B館 v4｜最終確認資料

図面・設計モデルによる確認資料｜Godot本体は未変更

資料の位置づけ：v4詳細平面図を置き換えない最終確認追補。構造は保持し、局所仕上げの指定と未検証項目を明確にします。

東専門店街M-E2｜同一視点の局所仕上げ比較

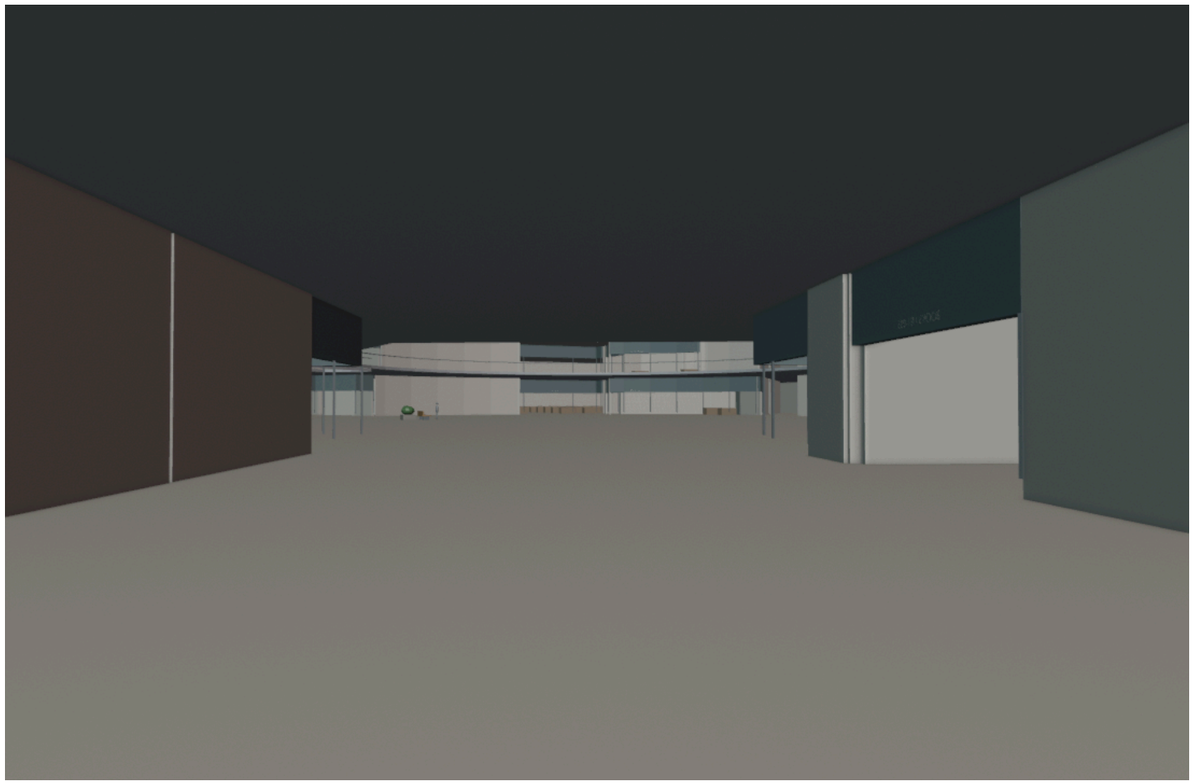
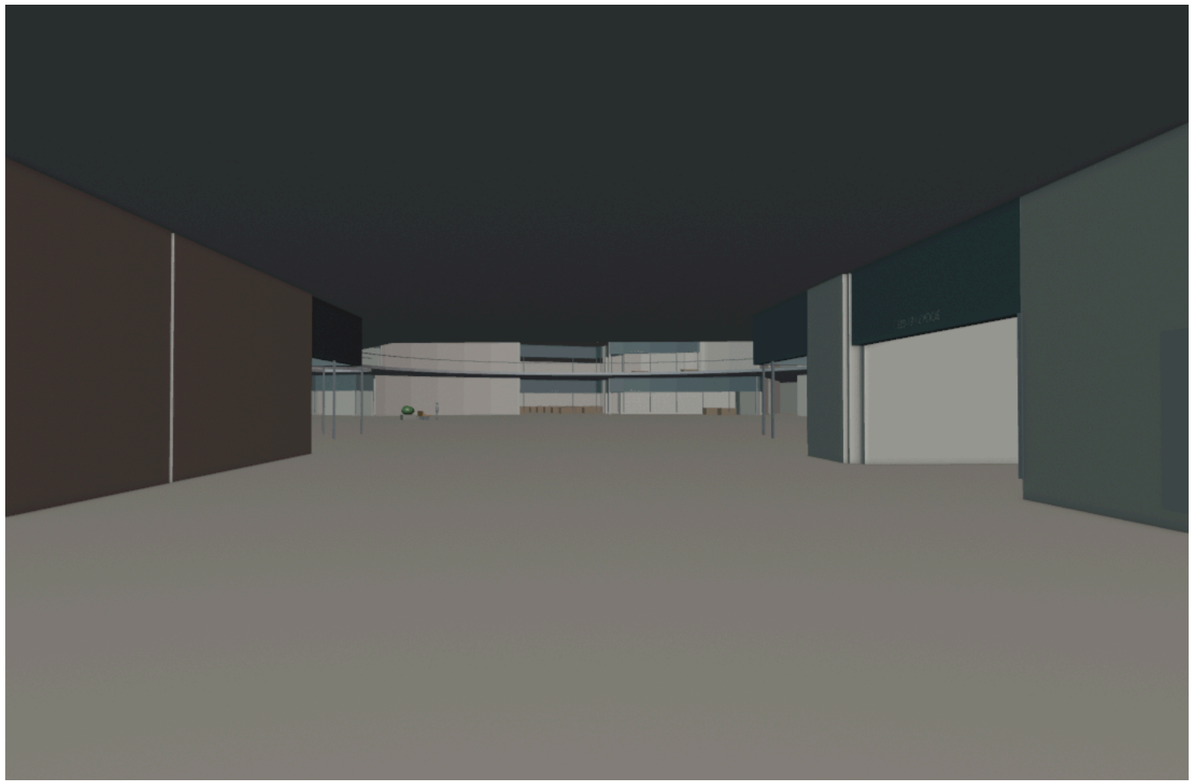
差分は壁面の控えめな色調・館内案内のみです。モデルの床面積、通路幅、入口数、吹き抜け位置は増減していません。

見た目の変化は限定的です。長い壁や入口の少なさを装飾だけで解決済みにはしません。実装後は反対方向・曲がり角の手前からも目的地を認識できるか評価します。
